**Oggetto:** Osservazioni delle associazioni Greenpeace, Legambiente e WWF su PNIEC

**Osservazioni delle associazioni Greenpeace, Legambiente e WWF  
nell'ambito della procedura di Valutazione Ambientale Strategica (VAS)  
relativa al Piano Nazionale Integrato per l'Energia e il Clima (PNIEC)  
ai sensi degli artt. 13 commi 5 e 14 del D.Lgs. n. 152/2006**

Traiettorie di crescita dell'energia da fonti rinnovabili al 2030 nel settore dei trasporti (Fonte: GSE e RSE)

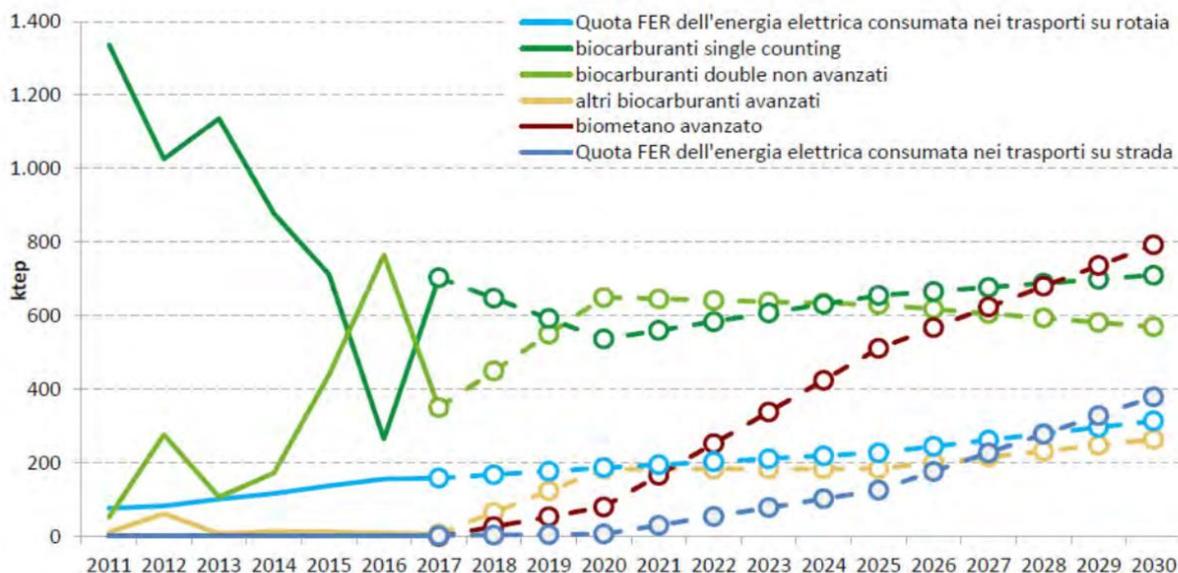
La tabella 13 a pag. 50 della proposta di PNIEC, così come la figura a pag. 24 del Rapporto Ambientale, individuano i fabbisogni di fonti rinnovabili basate su fonti storiche (GSE e RSE) in ktep dal 2017 al 2030. Ma, nonostante quanto affermato nella didascalia della tabella 13, si basano su dati storici (sino al 2017) e proiezioni in continuità con lo sviluppo storico.

- 3) E' un cattivo investimento organizzare filiere di approvvigionamento di biomasse legate al territorio, impianti ad alto capitale e lavorazioni complesse (da bioraffinerie, trattamenti e nuovi prodotti o sottoprodotti di chimica verde), cambiando, nel corso di una decina d'anni, meccanismi incentivanti e politiche industriali. Sarebbe quindi assurdo puntare ancora su biocarburanti in competizione con risorse alimentari, su biodiesel "non avanzato", così come dare vita a nuove consistenti filiere di etanolo o biometano "non avanzato", destinate ad essere ridimensionate o chiudere dopo il 2025. Ecco perché **si richiede un rapido calo degli apporti dei biocarburanti "non avanzati" (sia "single" che "double" counting) dopo il 2020 e prima del 2025 (vedi linee verdi figura a pag. 24): al di sotto di 2-300 ktep complessivi entro il 2025.**

- 5) E' possibile sostituire l'apporto di biocarburanti "non avanzati", o con basse % di CO<sub>2</sub>eq non fossile, con biocarburanti avanzati o davvero rinnovabili? Non sarebbe necessario, visto che il Piano nei trasporti si spinge oltre gli obiettivi vincolanti. Ma è possibile la sostituzione, a due condizioni. La prima condizione è l'introduzione di **target differenziati per la benzina, diesel** in sede di recepimento nazionale della RED II, come già previsto dalla VASA a pag. 25. E, aggiungiamo noi, anche **per navale, aviazione e trasporto pesante a bio-GNL**. Giungendo così ad aumentare l'apporto di biocarburanti avanzati (e non) al 2025 a 500 ktep e solo avanzati al 2030, pari a 600 ktep (raddoppio linea gialla). Lasciando inalterato il biometano avanzato, linea marrone, già previsto dal piano 800 ktep al 2030.

- 6) La seconda condizione è un aumento significativo della **mobilità elettrica ferroviaria (da 314 a 400)** e un aumento più consistente della mobilità elettrica su strada (da quasi 400 a 1.000). Questo secondo aumento è possibile grazie ad una anticipazione della spesa già prevista per l'acquisto di autobus elettrici (ad esempio anticipazione cassa depositi e prestiti) e un aumento degli autoveicoli full electric (BEV) a discapito degli ibridi (PHEV). Il piano infatti prevede **6 milioni di auto elettriche** al 2030, 1,6 milioni BEV e ben 4,4 milioni PHEV. Ma già quest'anno il 70% delle vendite sono state elettriche pure (BEV) e non c'è ragione alcuna perché nei prossimi anni tale vantaggio non aumenti. Proponiamo perciò, **al 2030, 5 milioni di elettriche (BEV) e solo 1 milione di PHEV**. E' prevedibile
